Les souplesses en conception routière

Exemple du diffuseur A104/RD34

Échangeur A104xRD34 (bret C)

Échangeur A104xRD34

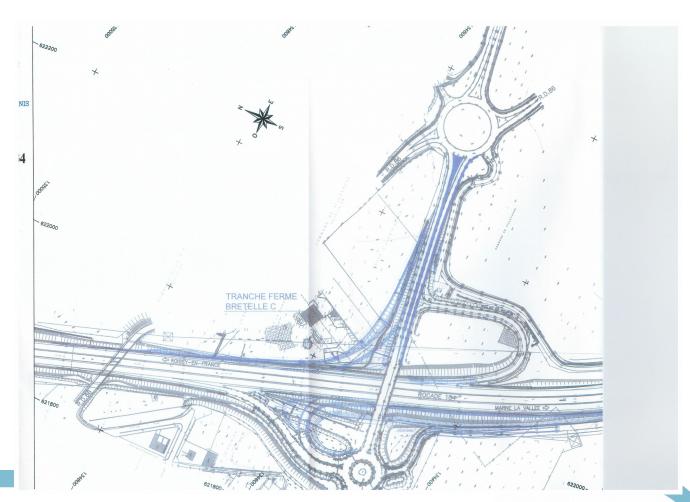
- dévers limité à 5 %: utilisation de la souplesse
- pente de 7 %: conforme à l'ICTAVRU mais non conforme pour le VSA 90-110 (écart)

- écart 1 sur la longueur du dispositif pour le VSA110 (200m+75m requis)
- écart 2 pour VSA90 : absence de BAU pour pallier manœuvre d'insertion avortée

Acceptée pour éviter allongement de la longueur de la bretelle eu égard contraintes aux 2 extrémités

Décisions de la MARRN à l'issue instruction dossier Projet : mise en service sous réserve :

- Vitesse limite autorisée réduite de 90 à 110km/h
- Vérification trafic entrant <600uvp/h
- Taux de PL raisonnable
- Mise en place d'une observation du comportement des usagers
